川内原子力発電所1号炉、2号炉審査資料	
資料番号	TTS-031
提出年月日	2023年7月12日

川内原子力発電所 1号炉及び2号炉

標準応答スペクトルを考慮した地震動評価における 地下構造モデルの設定について

2023年7月12日
九州電力株式会社

〔①〕熊本県熊本地方（2016年熊本地震本震）の例〕

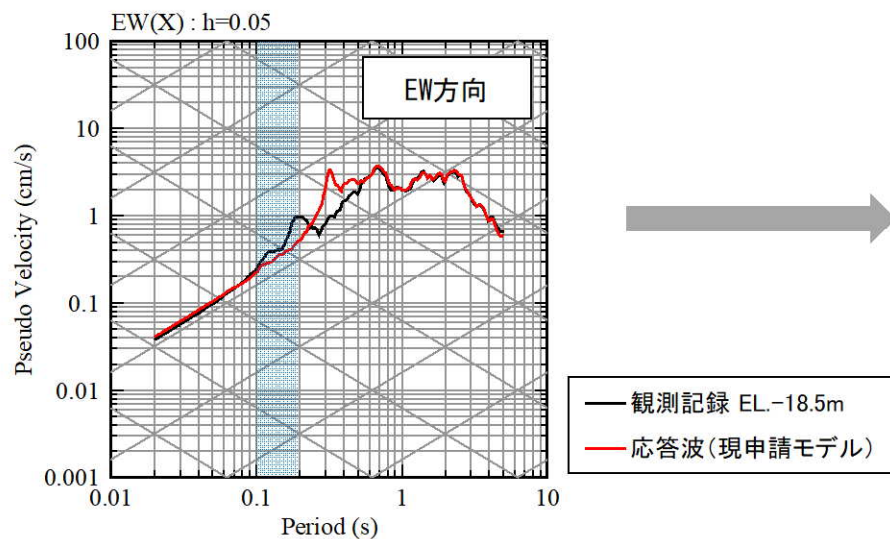
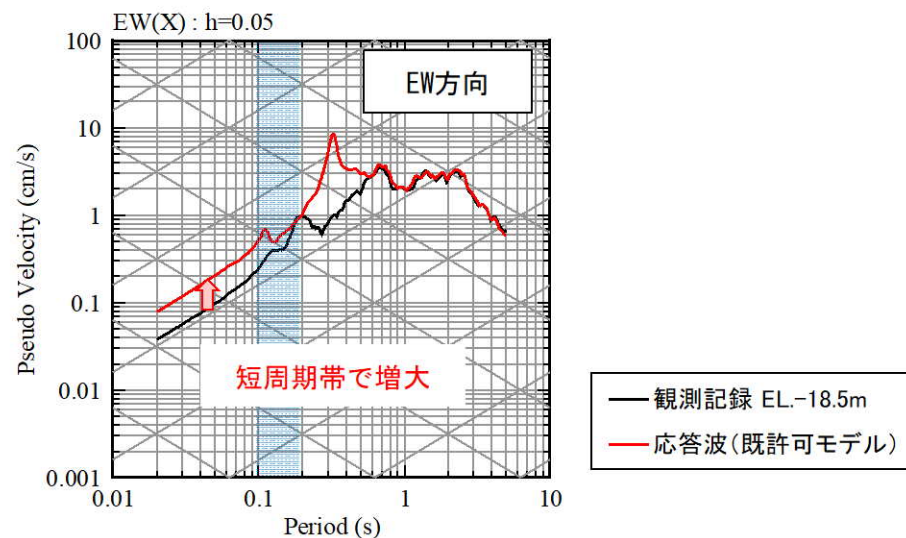
- ・ 地下構造モデルの設定方針について、既許可モデルをそのまま用いた場合に観測記録と整合するか確認したうえで、浅部の地盤減衰や速度構造を見直す等、どのように見直し対応するか、速やかに説明すること。

- ・ 地下構造モデルの見直し方針の説明では、単なる方針、速度構造を見直して観測事実と合わせ込むというだけでなく、既許可及びそれ以降の観測事実を踏まえた地下構造モデルの構築に係る論理構成、観測事実を再現できるという成立性とそれらの根拠を具体的に示すこと。

- 既許可モデルを用いて、最深部地震計（EL. -118.5m）で得られた地震観測記録を入力※とし、1次元波動論に基づき、推定した応答波（EL. -18.5m）※の応答スペクトルと同位置の地震計で得られた地震観測記録の応答スペクトルとの比較を実施。
- 既許可モデルは、現申請モデルより、地盤減衰が小さく、応答波の応答スペクトルが短周期帯で増大することにより、水平方向の周期0.1秒から0.2秒において、観測記録と同等もしくは上回ることから、現申請モデルに比べて観測記録との整合性が改善される。（参考②）
- 短周期帯において観測記録を大きく上回り、大きな保守性を有する。

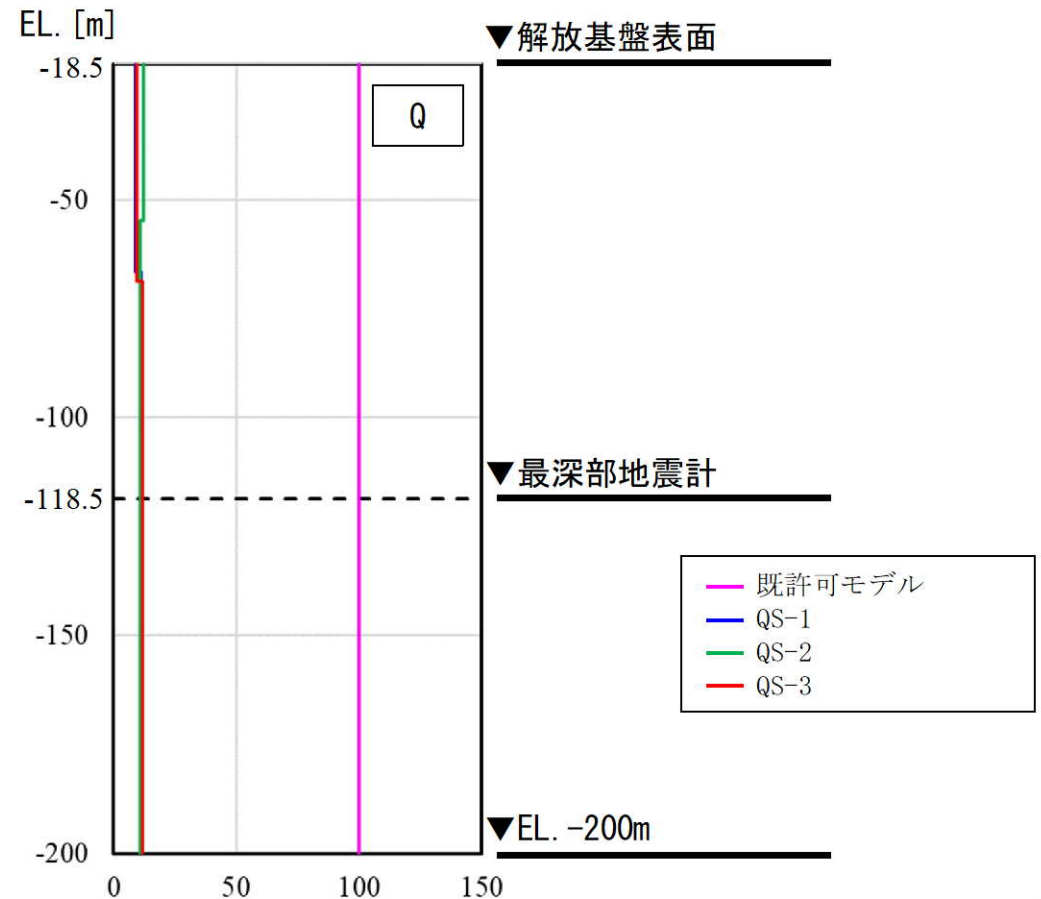
No.	コメント	指摘場所	対応状況
18	地下構造モデルについて、地震観測記録等に見られる一部の周期帯におけるピークが適切に評価できていないことを踏まえ、検討すること。	第1103回 原子力発電所の 新規制基準適合性に 係る審査会合 (令和4年12月16日)	第1113回会合にて説明
19	川内の地下構造モデルの設定について、抜本的な改善を含めて現実的な方法で見直しを検討し、地下構造モデルの設定の方針を速やかに説明すること。	第1113回 原子力発電所の 新規制基準適合性に 係る審査会合 (令和5年2月10日)	第1163回会合にて説明
20	地下構造モデルの見直し方針の説明では、単なる方針、速度構造を見直して観測事実と合わせ込むというだけでなく、既許可及びそれ以降の観測事実を踏まえた地下構造モデルの構築に係る論理構成、観測事実を再現できるという成立性とそれらの根拠を具体的に示すこと。	第1142回 原子力発電所の 新規制基準適合性に 係る審査会合 (令和5年4月28日)	第1163回会合にて説明
21	以下について資料に反映すること。 ・既許可モデルに見直した経緯について、端的な表現に見直すこと。 ・EL. -200m以浅の地盤減衰に大きな保守性がある点について、わかりやすい説明になるようデータを資料に追加し、提示すること。	第1163回 原子力発電所の 新規制基準適合性に 係る審査会合 (令和5年6月30日)	今回説明 (P40~P48、P34~P39)

- EL. -118.5mからEL. -200mの範囲の地盤減衰（Q値）について、既許可モデル（Q=100）は、QS-1孔からQS-3孔までのQ値（10.6～11.8）を大きく上回り、大きな保守性を有する。

〔①〕熊本県熊本地方（2016年熊本地震本震）の例

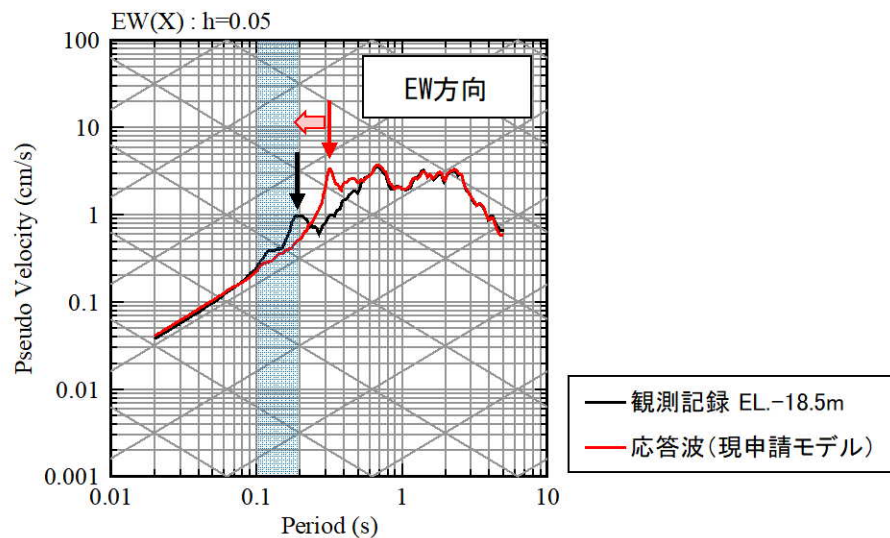
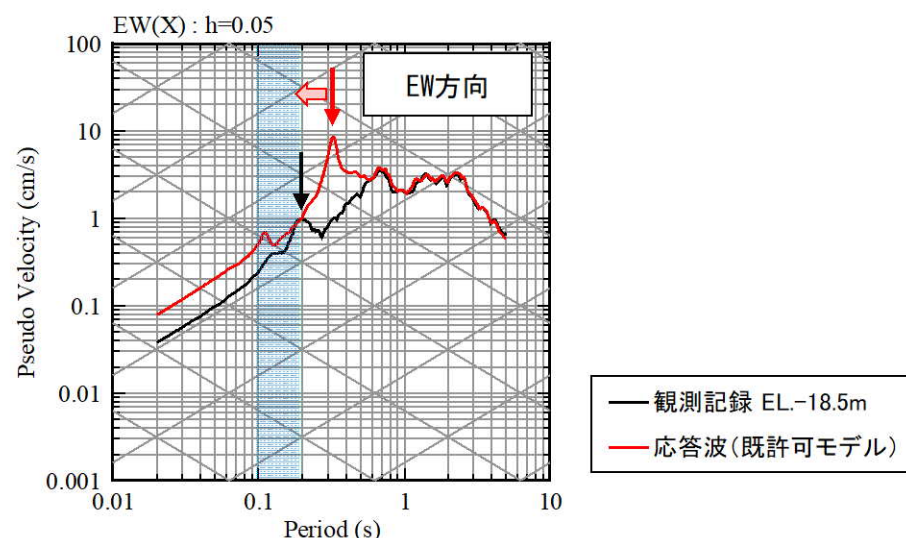
- 現申請モデルに対するコメントを踏まえ、地震観測記録の応答スペクトルによる確認における観測記録との整合性を改善するため、速度構造の見直しの検討を実施した。
- その結果、水平方向の周期0.1秒から0.2秒における観測記録との整合性が改善する傾向が見られた。（42頁、参考②）
- 一方で、地下深部の速度構造については、地震観測記録やPS検層による直接的な地盤物性のデータがない。（43頁）

- 観測記録の応答スペクトルでは水平方向の周期0.1秒から0.2秒にピークが見られるのに対し、速度構造が同じである現申請モデル及び既許可モデルの応答波の応答スペクトルでは周期0.3秒から0.4秒にピークが見られ、両者のピークの周期がずれている。
- このピークの周期のずれは、速度構造に起因すると考えられ、ピークを合わせるためには、地下構造モデルの速度を速くする必要がある。既許可時から得られている以下を参照し、速度構造の見直しを検討。
 - 2号炉心位置周辺におけるPS検層結果（建設時の地質調査結果）では、解放基盤表面付近のせん断波速度は $V_s=2150\text{m/s}$ である。（44頁）
 - PS検層結果に基づく速度層断面では、炉心位置周辺のせん断波速度は $V_s=2050\text{m/s}$ である。（45頁～47頁）
- 以上を踏まえ、次頁のとおり、速度構造を見直したモデル（以下、見直しモデル）を設定。
